Věc: „ALFAGEN – DIESELGENERÁTOR“

Vysvětlení/změna/doplnění zadávací dokumentace č. 1

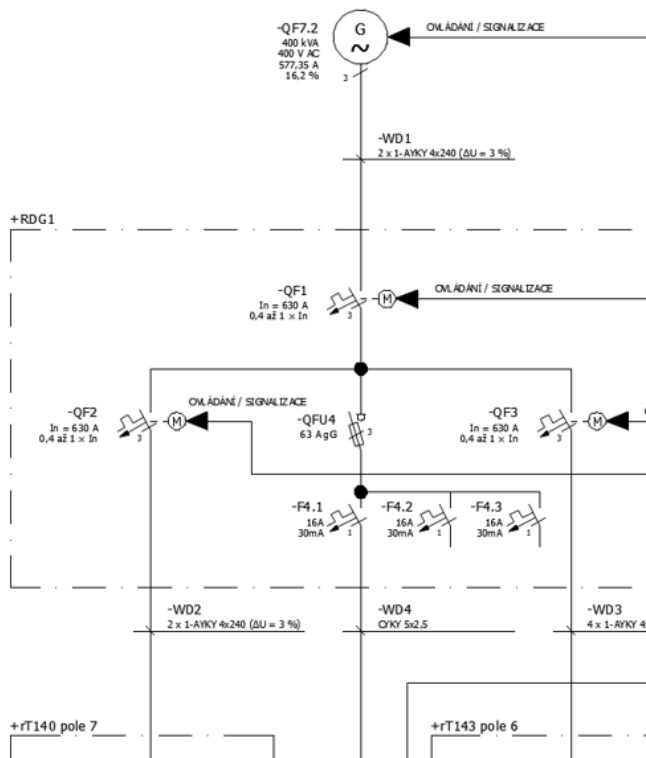
Prosím také o dodání schémat rozváděčů +RDG1, +rT140 pole 7 a +rT143 pole 6.

Rozváděč +RDG1 je součástí předmětu díla této zakázky, schéma si musí dodavatel navrhnout sám.

Schémat rozváděčů +rT140 a +rT143 viz přílohy. Upozornění: nemáme ještě aktualizovanou dokumentaci, proto u schématu k rT143 posíláme pole 3, ve skutečnosti je to pole 6.

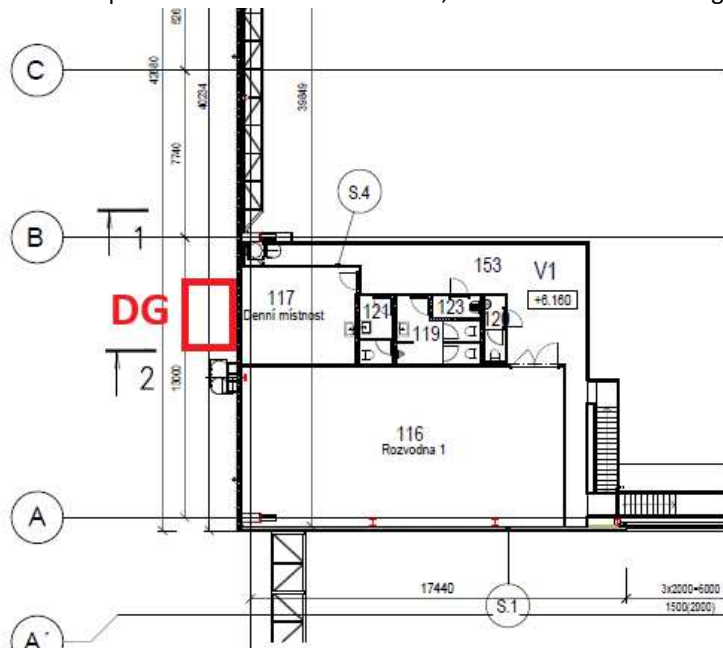
Dále prosím o sdělení, zda už je rozhodnuto, kde má být umístěný rozváděč +RDG1.

Umístění předpokládáme venku přímo u dieselgenerátoru.
